Constellation
Heritage
> Modelos 4700
Modelos 4800

> Modelos 4900
> Modelos 5700
Modelos 5900
Modelos 6900

**Boletín de servicio
Western Star**

Figura 1, Manguera de DEF rota

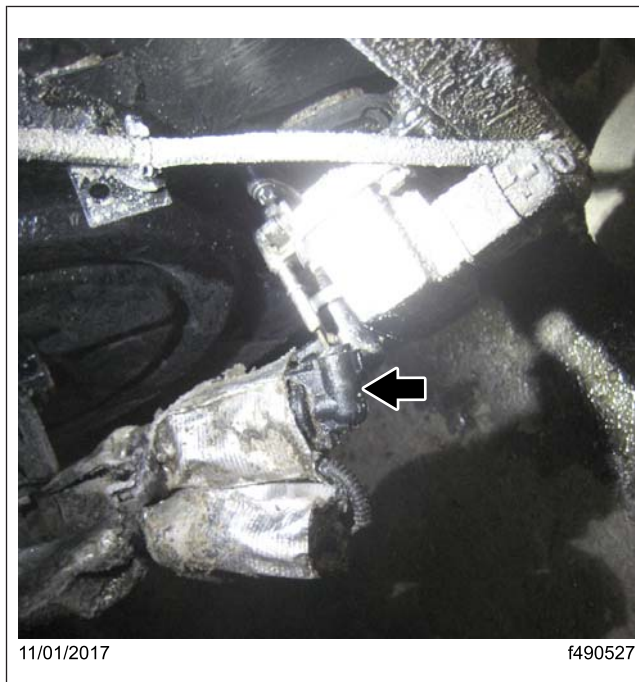
En algunos vehículos GHG14 y GHG17 equipados con un sistema de tratamiento posterior (ATS) de una caja Detroit, el DEF congelado en climas extremadamente fríos puede empujar la manguera de presión de DEF y desconectarla de la conexión del dosificador. Vea la [Figura 1](#). En adelante, se instalará en los vehículos equipados con un ATS de una caja Detroit Diesel una correa de cremallera de plástico a través del soporte de montaje del dosificador y alrededor de la manguera de presión de DEF.

La instalación de la correa de cremallera de plástico (número de pieza 23-09796-509) evita la desconexión de la manguera de presión de DEF. La correa de cremallera de plástico puede instalarse como medida preventiva o después de haberse desconectado la manguera de DEF sin reemplazar dicha manguera.

Figura 2, Instalación de una correa de cremallera de plástico en la manguera de presión de DEF y el dosificador

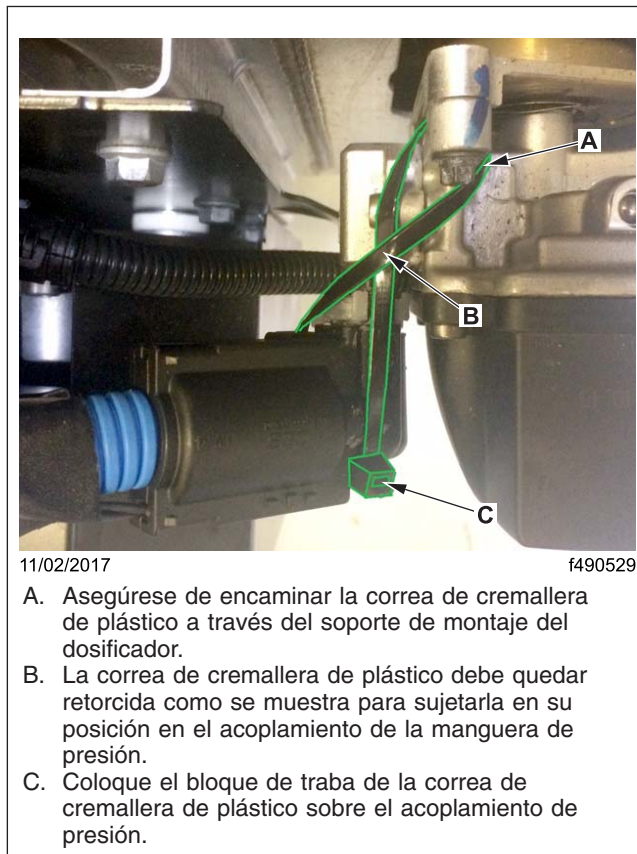
1. Estacione el vehículo en una superficie a nivel, pare el motor y ponga los frenos de estacionamiento. Bloquee los neumáticos.
2. Localice la manguera de presión de DEF en el ATS.
3. Instale una correa de cremallera de plástico a través del soporte de montaje del dosificador y alrededor de la manguera de presión de DEF como se muestra en la [Figura 2](#).
